AUT 19. Juli 2007

2. Grundstücke Gewann Hummelberg
- Antrag gemäß Immissionsschutzgesetz
auf Erweiterung der Abbaufäche

OR-ö-23.07.2007

Grund- und Oberflächenwasserabfluß -
veranschaulicht im Bereich zwischen Orla -
Kloster und Mauer, Steinhilfstraße, Kerna
Kloster und Mauer

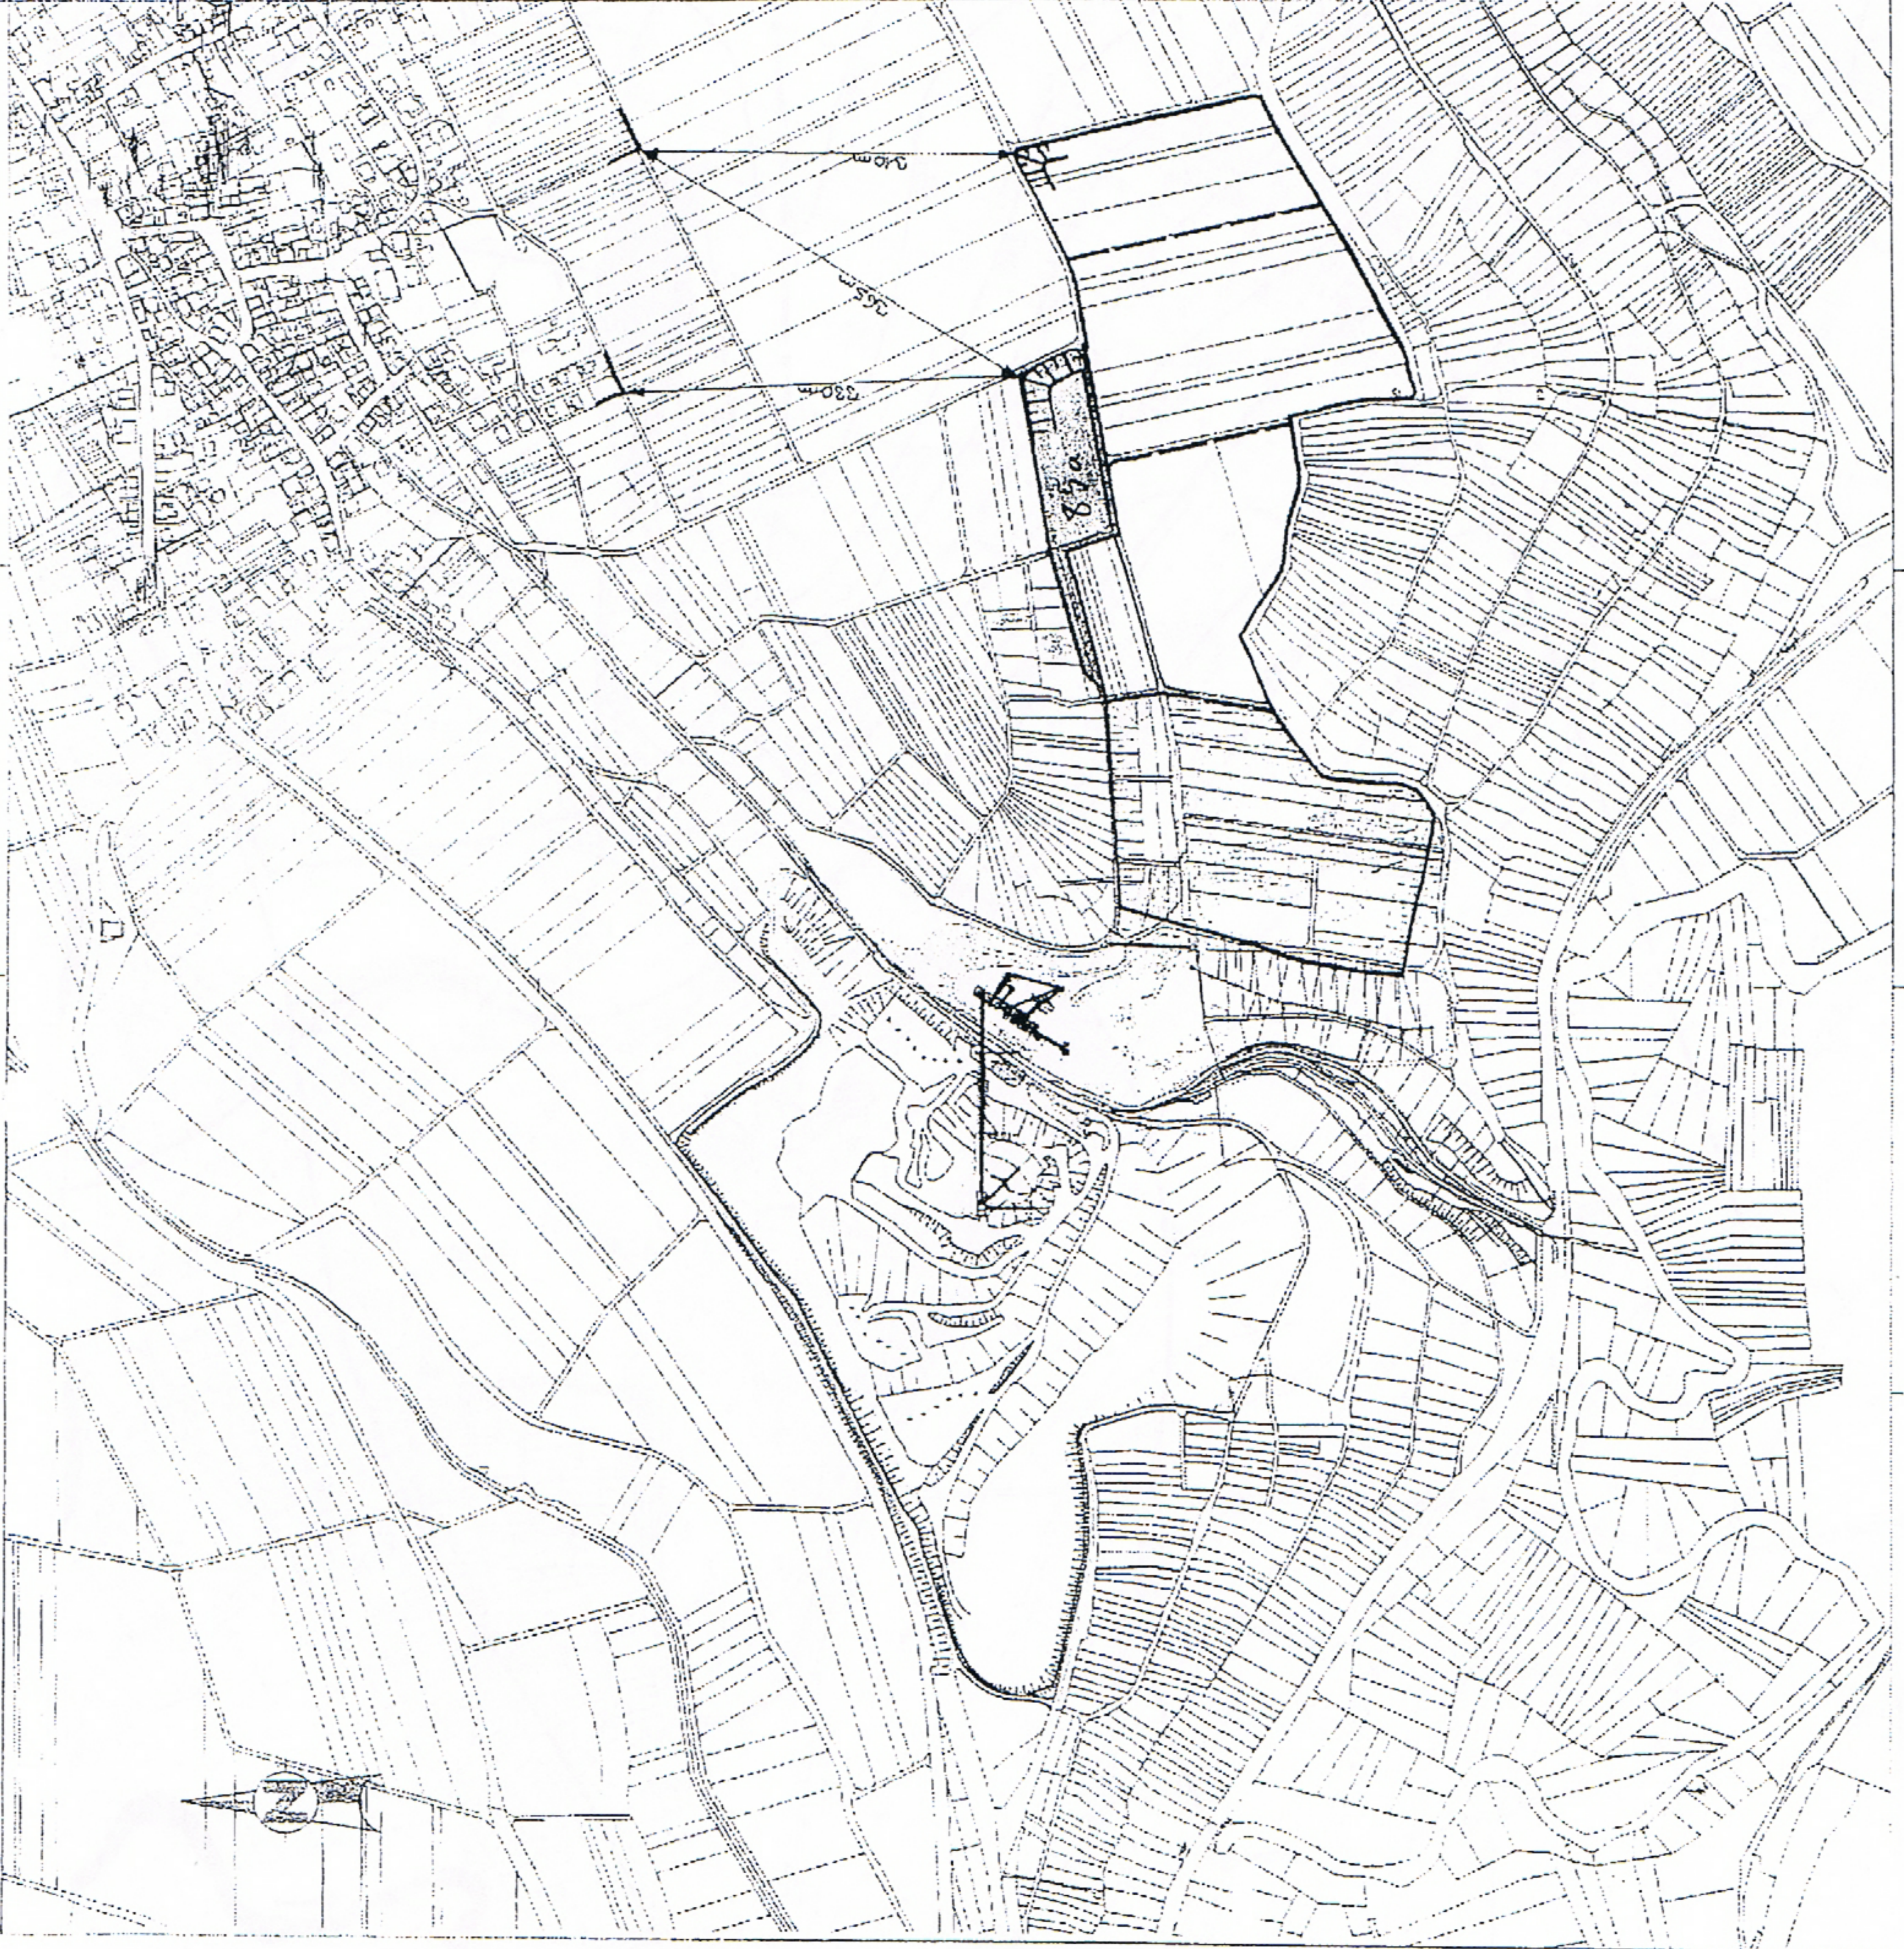
Herr Lapple wünscht, dass Maßnahmen zur Sicherung des Bodenschutzes getroffen werden, d. h. die bestehenden Quellen und Brunnen, beispielsweise der Rinnenbrunnen dürfen nicht versiegen. Für den landwirtschaftlichen Verkehr sollte der Bogen an der nordöstlichen Ecke mehr abgerundet werden. Eine beidseitige Erschließung der angrenzenden Ackerfläche hält er nicht für notwendig.

Ortschaftsrat Lapple und Ortschaftsrat Sonderrmeyer fragen nach Möglichkeiten, den Engpass zu umgehen.

Herr Dr. Finkbe beantwortet, dass das Absinken des Grundwassers nicht gegeben ist. Er erläutert die Grund- und Oberflächenwasserabflussverhältnisse aufgrund einer Karte mit eingezeichneten Höhenlinien.

Feststellung: Die unteren Lagen sind für
den Abfluss von Grundwasser nicht
imstande zu sein. Grundwasser wird
aus den 100.3 m Auswässerung durch
Brunnen in Richtung der
Kloster im Steinhilf durch
die Erweiterung/steine vorzu-
schlagen sind.
